GEMEINSAME EXPERTENTAGUNG FÜR DIE DEM
ÜBEREINKOMMEN ÜBER DIE INTERNATIONALE BEFÖRDERUNG
VON GEFÄHRLICHEN GÜTERN AUF BINNENWASSERSTRASSEN
BEIGEFÜGTE VERORDNUNG (ADN)
(SICHERHEITSAUSSCHUSS)
(28. Tagung, Genf, 25. bis 29. Januar 2016)
Punkt 6) zur vorläufigen Tagesordnung
Berichte informeller Arbeitsgruppen

Protokoll über 10. Sitzung der Informellen Arbeitsgruppe „Explosionsschutz auf Binnentankschiffen“

Eingereicht von der Zentralkommission für die Rheinschifffahrt (ZKR)¹

Anhang 1: Textvorschläge für die Implementierung des neuen Zonenaschutzkonzeptes in das ADN

Zoneneinteilung

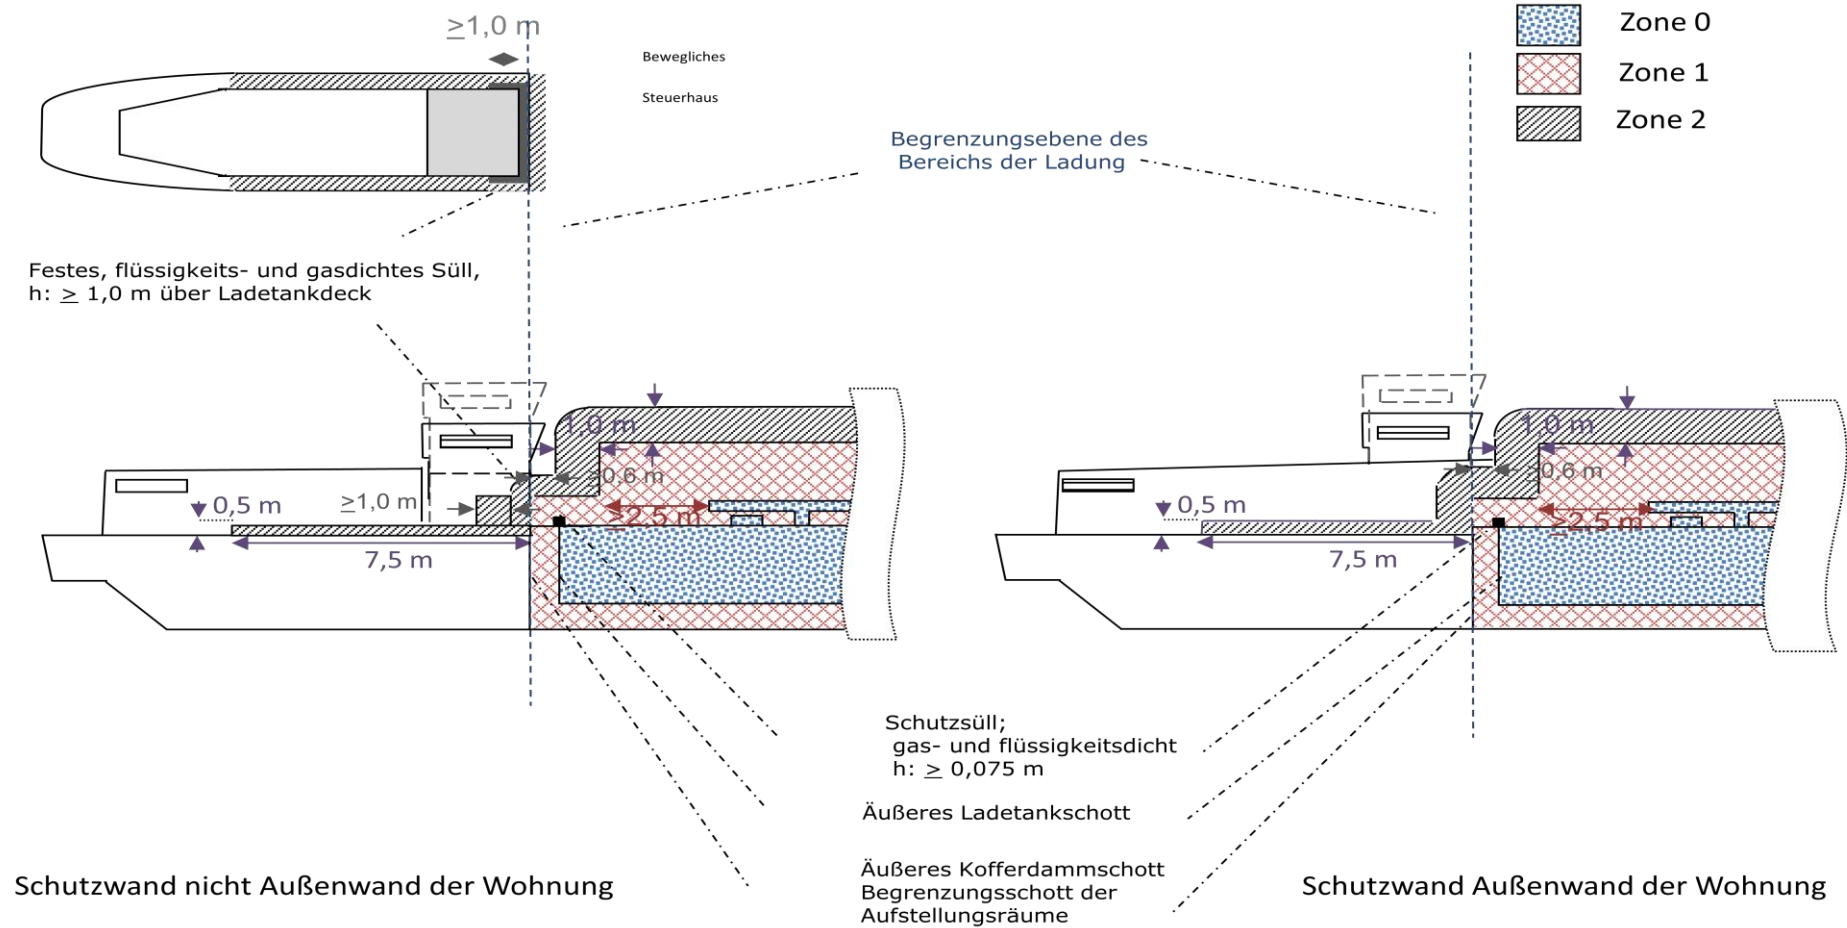
<p>Zoneneinteilung Zoning Classification des zones Классификация зон</p>	<p><u>Zoneneinteilung (siehe Richtlinie 1999/92/EG)</u> Zone 0: Bereich, in dem explosionsfähige Atmosphäre als Gemisch aus Luft und brennbaren Gasen, Dämpfen oder Nebeln ständig, über lange Zeiträume oder häufig vorhanden ist. Zone 1: Bereich, in dem sich bei Normalbetrieb gelegentlich eine explosionsfähige Atmosphäre als Gemisch aus Luft und brennbaren Gasen, Dämpfen oder Nebeln bilden kann. Zone 2: Bereich, in dem bei Normalbetrieb eine explosionsfähige Atmosphäre als Gemisch aus Luft und brennbaren Gasen, Dämpfen oder Nebeln normalerweise nicht oder aber nur kurzzeitig auftritt. <u>Diese Zoneneinteilung gilt für Binnentankschiffe deren Schiffstoffliste nach Abschnitt 1.16.1.2.5 Stoffe enthält, für die nach Absatz 3.2.3.2 Tabelle C Spalte 17 Explosionsschutz gefordert wird (siehe Skizze)</u> Zone 0: umfasst:  - Das Innere aller Lade-, Slop- und Restetanks sowie von Rohrleitungen, die Ladung oder Ladungsdämpfe enthalten, einschließlich deren Ausrüstung sowie Pumpen und Kompressoren.</p>	<p>Neues Zonenkonzept Neue Definition</p>

<p>Zone 1: umfasst:</p> <ul style="list-style-type: none">  - <u>Alle Räume unter Deck im Bereich der Ladung, die nicht zu Zone 0 gehören.</u>  - <u>Räume an Deck im Bereich der Ladung.</u> - <u>Das freie Deck im Bereich der Ladung in voller Breite des Schiffes.</u> - <u>Bis zu einem Mindestabstand von 1,6 m zu den „Begrenzungsebenen des Bereichs der Ladung“ beträgt die Höhe 2,5 m über Deck, mindestens jedoch 1,5 m über den höchstgelegenen Rohrleitungen, die Ladung oder Ladungsdämpfe enthalten.</u> <u>Daran anschließend (nach vorne und nach hinten) bis zum äußersten Ladetankschott, beträgt die Höhe 0, 25 m über Deck.</u> <u>Sind im Kofferdamm Betriebsräume untergebracht, oder ist das Schiff mit Aufstellungsräumen gebaut, beträgt die Höhe daran anschließend (nach vorne und nach hinten) bis zur „Begrenzungsebene des Bereichs der Ladung“ 1,0 m über Deck.</u> <u>Dabei muss jede Öffnung aus Zone 0, außer um Hochgeschwindigkeitsventil/ Sicherheits-ventile der Drucktanks zylindrisch von mindestens 2,5 m Zone 1 umgeben sein.</u> - <u>Um Hochgeschwindigkeitsventile oder Sicherheitsventile der Drucktanks einen zylindrischen Bereich mit einem Radius von 3 m bis zu einer Höhe von 4 m über der Austrittsöffnung des Hochgeschwindigkeitsventils oder Sicherheitsventils der Drucktanks.</u> - <u>Um Entlüftungsöffnungen technisch belüfteter Betriebsräume im Bereich der Ladung einen Bereich in Form eines Kugelsegmentes mit Radius von 1 m.</u> <p>Zone 2: umfasst:</p> <ul style="list-style-type: none">  - <u>An Deck im Bereich der Ladung, einen Bereich mit einer Ausdehnung von 1 m in der Höhe und in Längsrichtung anschließend an Zone 1</u> - <u>Auf dem Vor- und Achterdeck anschließend an die „Begrenzungsebene des Bereichs der Ladung“ einen Bereich über die volle Breite des Schiffs, mit einer Länge von 7,5 m. Zwischen der seitlichen Bordwand und der Schutzwand entspricht dieser Bereich in der Länge und in der Höhe den Abmessungen der seitlichen Flanke dieser Schutzwand. Ansonsten beträgt die Höhe der Zone 2 0,5 m.</u> <u>Dieser Bereich zählt nicht zu Zone 2, wenn die Schutzwand von Bord zu Bord reicht und keine Öffnungen aufweist.</u> - <u>Einen Bereich von 3 m Ausdehnung um die Zone 1 um Hochgeschwindigkeitsventile oder Sicherheitsventile der Drucktanks.</u> - <u>Um Entlüftungsöffnungen technisch belüfteter Betriebsräume im Bereich der Ladung einen Bereich in Form eines Kugelsegmentes mit Radius von 1 m anschließend an Zone 1.</u>
